Plan Nr. 2012\_018\_RQ Varianten

## **Maßnahmenplan Radverkehr Aachen Ost**

### **Querschnitt zwischen Adalbertsteinweg Hausnummer 142-226**

Anlage zu Plan 2012\_018\_L2 und Plan 2012\_018\_RQ Varianten

### baulicher Zustand

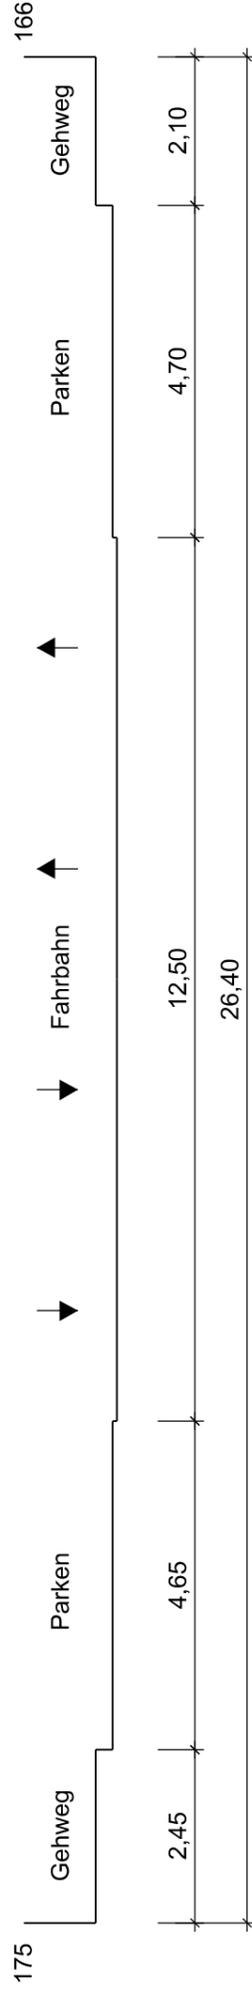
Im Abschnitt Adalbertsteinweg Hausnr. 142-226 ist die Fahrbahn derzeit 12,50 m breit.

Die nördliche Parkbucht ist 4,70 m tief mit einer Gehwegbreite von 2,10 m.

Südlich der Fahrbahn beträgt die Parkbuchtiefe 4,65 m und die Gehwegbreite 2,45 m.

### Planungsbeschluss

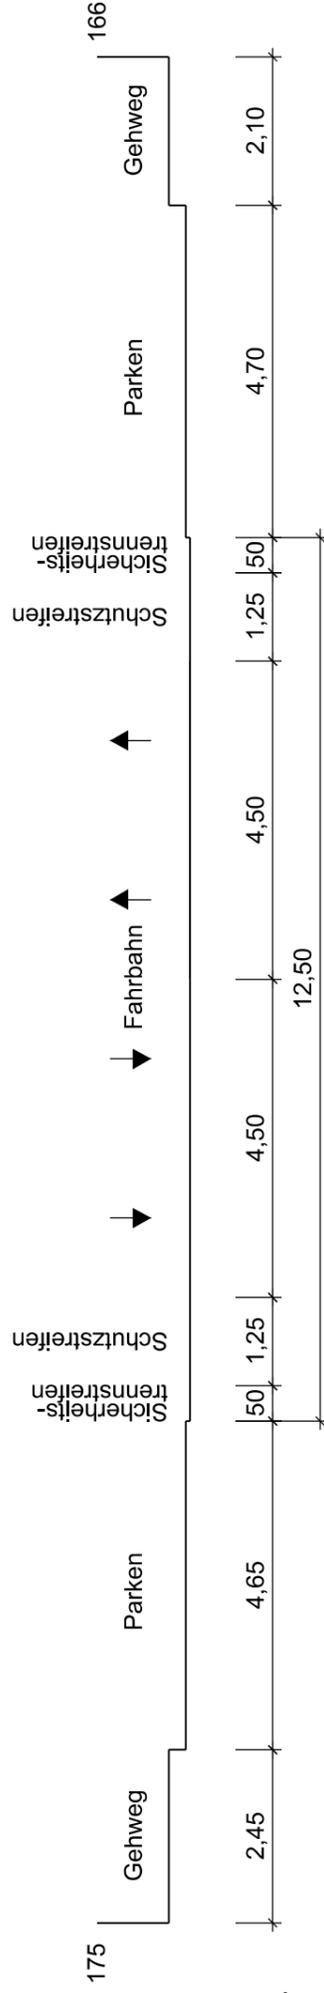
Im Planungsbeschluss waren zwei Fahrspuren von je 4,50 m geplant. Zudem wurde ein 1,25 m breiter Schutz- und 0,5 m breiter Sicherheitstrennstreifen angelegt.

Die Parkbuchten und Gehwege wurden nicht verändert.

Die Abmessungen der Schutz- und Sicherheitstrennstreifen sind nicht Richtlinienkonform. Bei Schrägparken muss der Sicherheitstrennstreifen mindestens 0,75 m betragen. Auch das Maß von 1,25 m ist kritisch zu sehen. Deswegen wurde in der Ausführungsplanung zwei je 3,50 m breite Fahrspuren, 1,75 m breite Schutzstreifen und 1,00 m breite Sicherheitstrennstreifen vorgesehen. Die Parkbucht und Gehwegbreiten bleiben unverändert.

### Ausführungsplanung Variante

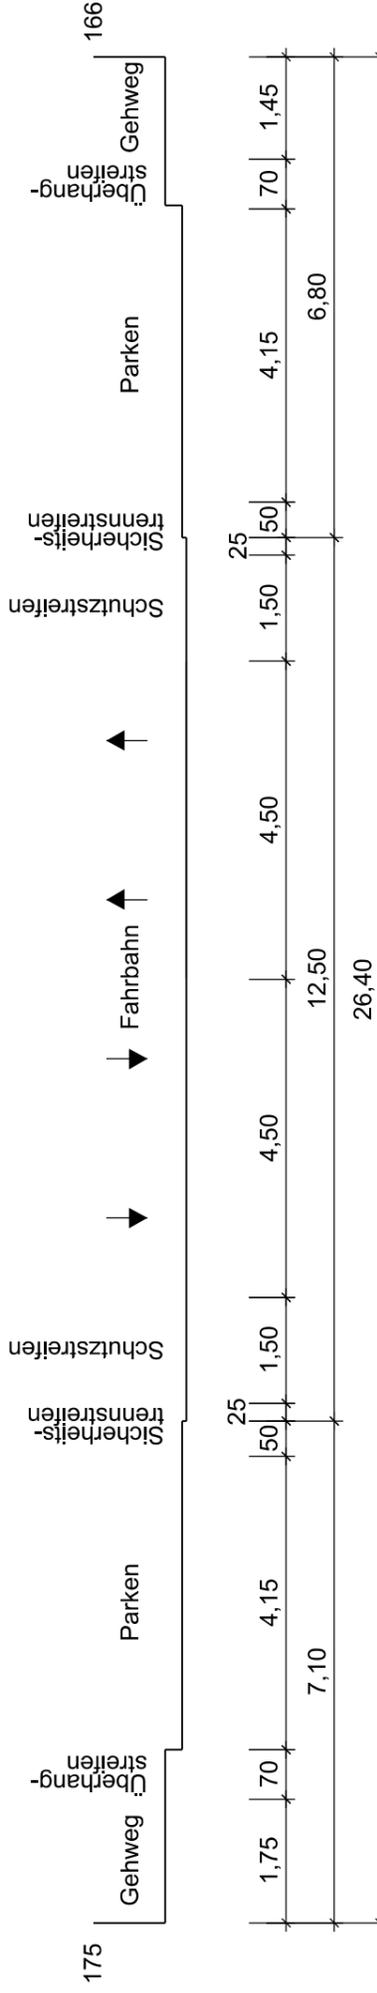
Wenn man Parkstreifen und Gehwege in die Planungsüberlegungen mit einbezieht, dabei aber die Bordsteine erhält, ist es möglich, den Sicherheitstrennstreifen mit 0,50 m in die Parkbucht zu verlagern. Dann ergibt sich ein Querschnitt mit zwei Fahrstreifen von je 4,50 m, 1,50 m breite Schutz- und 0,75 m breite Sicherheitstrennstreifen. Die Sicherheitstrennstreifen liegen mit 0,25 m in der Fahrbahn. Die Parkbuchtiefe wird auf ihr Mindestmaß von 4,15 m verkürzt.

Der 0,70 m breite Überhangstreifen reduziert die nördliche Gehwegbreite auf 1,45 m und die südliche Gehwegbreite auf 1,75 m. Dabei ist noch zu beachten, dass die Treppen der Hauseingänge im Gehweg diesen zusätzlich verengen.
